Parecer Técnico

REFORMULAÇÃO

Exploração Suinícola Nucho das Figueiras

Processo de AIA nº 1632/2023

Detalhe da planta de implantação - Reformulação do projeto

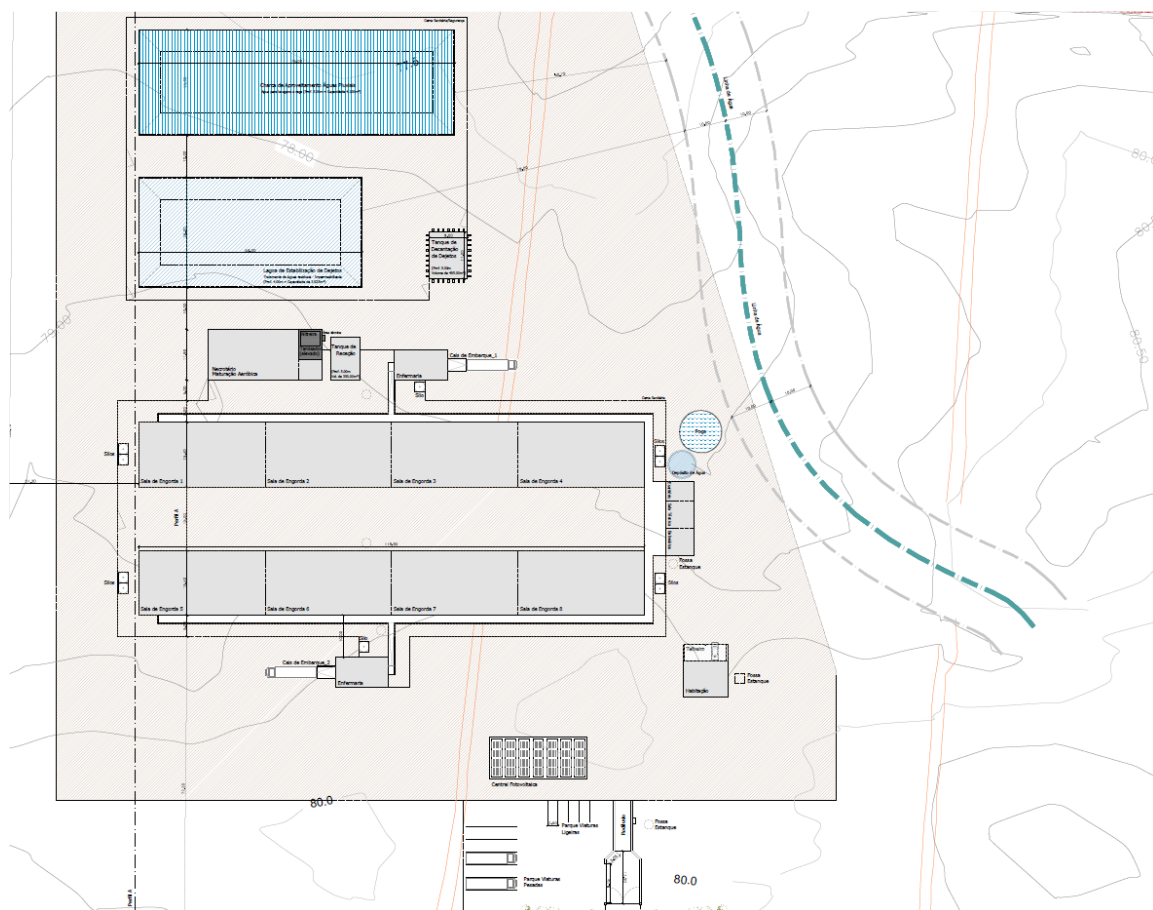
- 1) Eliminação do parque de estacionamento e alteração da localização dos painéis fotovoltaicos,
- 2) Implantação de uma charca para armazenamento das águas pluviais
- 3) Alteração da rede de pluviais
- 4) Prolongamento dos edifícios da maturação aeróbia e da nitrreira
- 5) Alteração dos elementos construtivos da lagoa de retenção
- 6) Alteração das dimensões da lagoa de retenção
- 7) Implantação de tanque de decantação
- 8) Alteração da localização da habitação

<p>9) Alteração da localização do depósito de água</p> <p>Razões que justificaram as alterações executadas.</p> <p>1) Eliminação do parque de estacionamento e alteração da localização dos painéis fotovoltaicos</p> <p>A eliminação do parque de estacionamento e alteração da localização dos painéis fotovoltaicos deveu-se ao facto de não haver necessidade de aportar esse custo adicional.</p> <p>O número de viaturas previstas estacionarem na instalação são duas: compreendem a viatura do responsável da exploração e a viatura do médico veterinário. Tratam-se de visitas não permanentes, serão periódicas.</p> <p>A alteração da disposição dos painéis solares foi consequência da disposição da casa dos caseiros, uma vez que a mesma foi deslocalizada, os painéis também tiveram de ser deslocalizados.</p> <p>2) Implantação de uma charca para armazenamento das águas pluviais</p> <p>Foi construída uma charca para armazenamento das águas pluviais de forma a aproveitar as águas das chuvas para as lavagens dos pavilhões e, também para a rega da cortina arbórea instalada no limite sul da exploração.</p> <p>3) Alteração da rede de pluviais</p> <p>Com a inclusão da charca para armazenamento das águas pluviais, foi implantada uma rede de drenagem. As águas pluviais provenientes das coberturas são recolhidas por valetas em meia cana e encaminhadas para esta charca.</p> <p>4) Prolongamento dos edifícios da maturação aeróbia e da nitrreira</p> <p>O prolongamento dos edifícios da maturação aeróbia e da nitrreira foi executado de forma simplificar as operações associadas à gestão dos subprodutos, designadamente facilitação de processos, para melhorar a defesa sanitária, e também para rentabilização do espaço impermeabilizado e coberto.</p> <p>5) Alteração dos elementos construtivos da lagoa de retenção</p> <p>Ao contrário do previsto no projeto de execução a lagoa de retenção não foi betonada e também não dispõe de cobertura.</p> <p>Por questões económicas a lagoa de retenção foi impermeabilizada com geomebrana e tela.</p> <p>A cobertura da lagoa revelou-se tecnicamente inviável devido à garantia de estabilidade dos taludes da lagoa.</p> <p>6) Alteração das dimensões da lagoa de retenção</p> <p>A alteração das dimensões da lagoa de retenção, para 26m x 53m, resultou da impossibilidade de cobrir a lagoa, tendo sido necessário configurar a mesma de modo a garantir os seus taludes mais estáveis.</p> <p>7) Implantação de tanque de decantação</p> <p>A instalação de tanque de decantação visa promover um maior tempo de retenção do efluente e dessa forma diminuir a carga na fração líquida. Está previsto uma separação da fração sólida na ordem dos 150 µm, no tamisador, e após essa separação, a fração líquida é encaminhada para o tanque de decantação onde sofrerá uma decantação.</p> <p>8) Alteração da localização da habitação</p> <p>Por razões de higiene e biossegurança das pessoas e dos animais, procedeu-se à deslocalização da casa dos caseiros, afastando-a dos pavilhões dos animais.</p> <p>9) Alteração do depósito de água</p> <p>O depósito de água foi construído mais próximo dos pavilhões no sentido de minimizar o comprimento da rede de abastecimento de água.</p> <p>Parâmetros e índices urbanísticos previstos no projeto de execução e as alterações efetuadas com a</p>
